RECOURS GRACIEUX

Arrêté préfectoral DLC/BRENV/2017 303 1 du 30 octobre 2017, Monsieur le Préfet de SAONE ET LOIRE autorisant la réalisation d'une usine de fabrication de ciments par broyage de clinkers.

Figure 5 : Zoom - Concentration moyenne annuelle en PM_{2,5} dans l'air

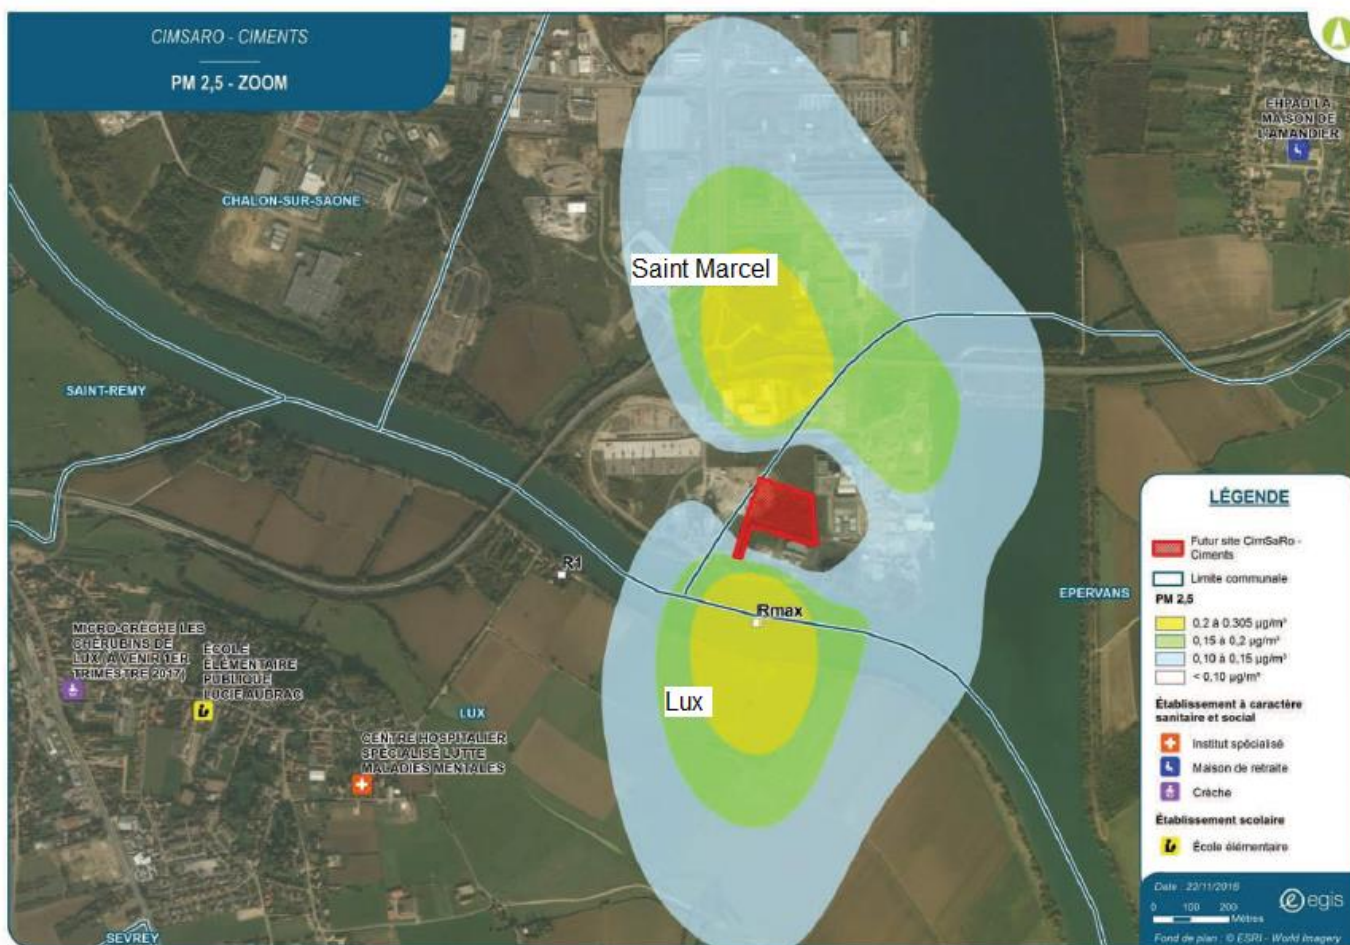
Néanmoins, la figure 15 montre très bien que la pollution issue du site se répand pratiquement exclusivement sur Saint Marcel et Lux qui sont dans le périmètre du PPA. Ce qui s'explique par le fait que le projet est « encadré » dans le périmètre du PPA et que les vents dominants sont de secteur Nord / Nord-Ouest (Territoire de Saint Marcel) et de secteur Sud (Territoire de Lux).

La pollution du projet n'atteint pas la commune d'Epervans alors que le projet est sur son territoire.

On comprend pourquoi seules les municipalités de Saint Marcel et de Lux ont donné un avis défavorable.

Figure 17 : Localisation de la zone humide
[Source : DREAL Bourgogne/SIERM 2016]

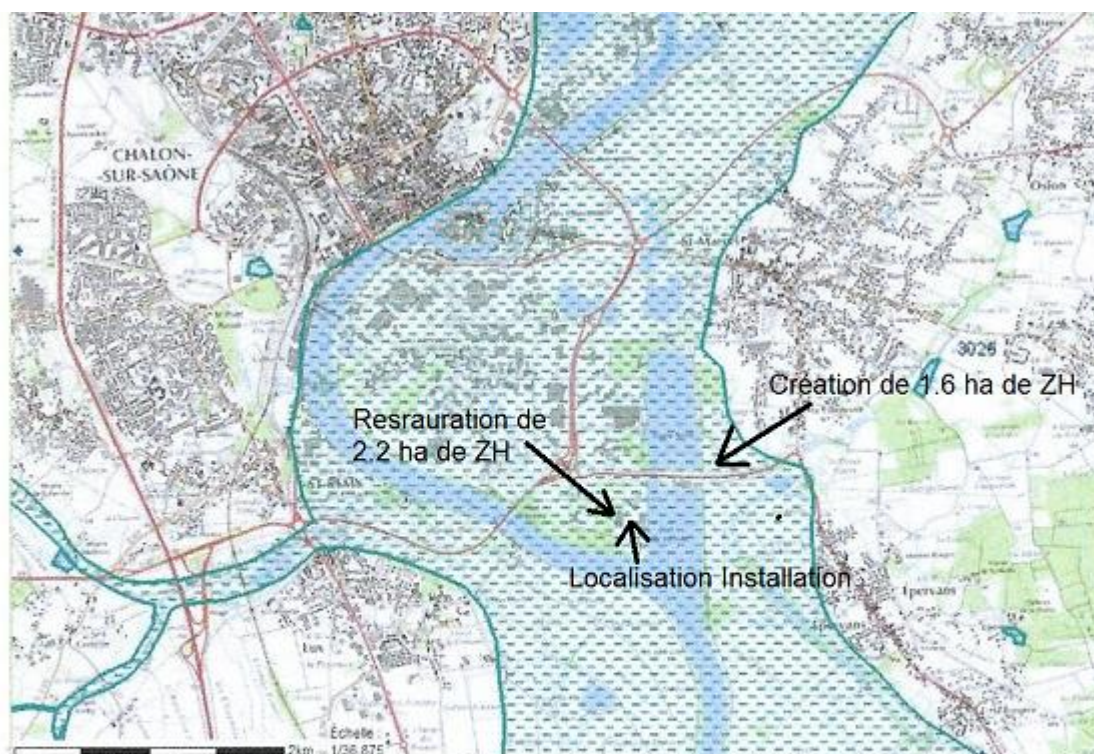
D'autre part, la figure 17 de la zone humide du secteur recensée par la DREAL du dossier de demande d'autorisation (ci-dessous) permet de constater que la totalité du terrain concerné par le projet est incluse dans cette zone humide.

Si la zone humide recensée par un service de l'Etat (DREAL) ne suffit pas à la Sté ECOTOPE pour reconnaître que l'ensemble des 2.33 ha est en zone humide, elle doit, dans ce cas, faire une expertise hydrogéomorphologique avec des piézomètres disposés à différents endroits conformément aux méthodes décrites dans l'arrêté de 2008 modifié par l'arrêté de 2009..

En l'absence de cette expertise, c'est l'inventaire des zones humides de la DREAL qui s'impose.

Par conséquent, la surface de zone humide détruite est de 2.33 ha et non de 1.96 ha et la surface à compenser à 200 % est donc de 4.66 ha et non de 3.92 ha

Nota : La figure 17 ci-dessus montre que les deux zones de compensations sont incluses dans la zone humide recensée par la DREAL.

Cette parcelle se trouve en totalité dans la zone humide du secteur recensée par la DREAL (Figure 17 ci-dessus). Elle se trouve dans le lit majeur de la Saône et ses sols sont donc des fluvisols (caractéristiques des sols humides du lit majeur de la Saône). Le caractère humide de ce type de sol est du à la présence de la nappe phréatique proche de la surface du sol.

ion.
Figure 5 page 73 de l'étude d'impact

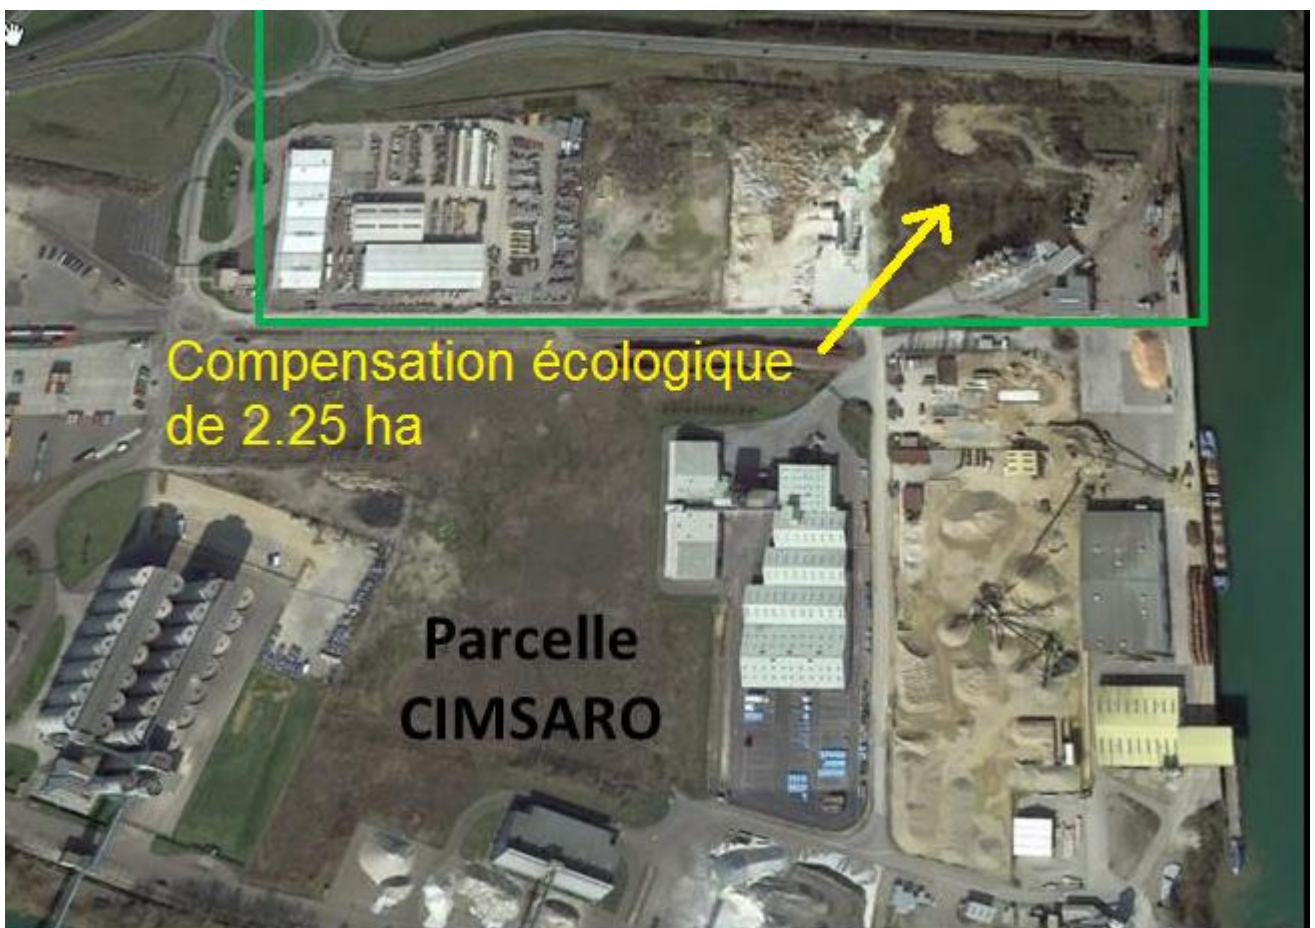
Cette zone fait partie de la zone industrielle (Voir figure 5 de la page 73 de l'étude d'impact ci-dessous), elle est complètement enclavée entre la RD975 et les installations du port. Elle ne s'intègre pas dans une action d'ensemble de restauration écologique.

C'est une aberration de réaliser une compensation dans un tel endroit.

Cette compensation peut être considérée comme une amélioration de zone humide puisque la compensation consiste à y restaurer la flore et la faune et que la zone en étant incluse dans l'inventaire des zones humides a conservé son caractère humide et que des plantes hygrophiles y ont été recensées.

De plus, si elle n'était pas déjà humide, la seule restauration de la flore et de la faune n'aurait pas pour effet de lui redonner sa fonction humide puisque cette restauration ne concerne pas la nature des sols.

Pour restaurer la flore et la faune de cette zone, un diagnostic de son état initial est nécessaire pour connaître avec exactitude son niveau floristique et faunistique de départ et savoir ce qui est à restaurer. Ce diagnostic n'existe pas.
